خدمات پس از فروش پاناسونیک	فرم توصیه های فنی	کد فرم:
دامنه کاربرد: نمایندگان خدمات پس از فروش	عنوان: راهنمای عیب یابی برای متخصصین گروه ماشین لباسشویی	شماره فرم:
ارائه کننده: PMMAF	تدوین و تنظیم: خدمات پس از فروش	تاریخ ایجاد:
گروه و محصول: HA/Washing Machine	شرح ایراد ظاهری: پیغام خطای E01 نشان داده می شود.	مدل: NA-107VC4,NA-127VB3,NA-127VB4,NA-128VB3,NA-128VB4,NA-147VB3,NA-148VB3,NA-148VB4

عنوان: قسمت جلویی پنل و سوئیچ قفل کننده درب

FRONT PANEL GROUP : AXW1BB-27922

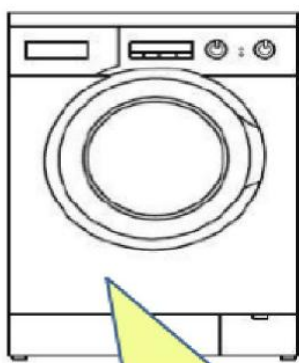
شرح ایراد ظاهری: پیغام خطای E01 نمایش داده می شود.(قلاب درب با سوراخ سوئیچ درب سازگار نیست.شکل یک)

سوئیچ قفل کننده درب (۱) رنگ سوئیچ قفل کننده درب از رنگ سفید به رنگ مشکی تغییر می یابد.

(۲) سوراخ سوئیچ قفل کننده درب بزرگتر از حالت الان می شود پنل جلویی

(۳) اندازه سوراخ برای Door Lock SW برای مطابقت با SW جدید گسترده شده است.

راه حل: قسمت پنل جلویی و سوئیچ قفل کننده درب را تعویض کنید.
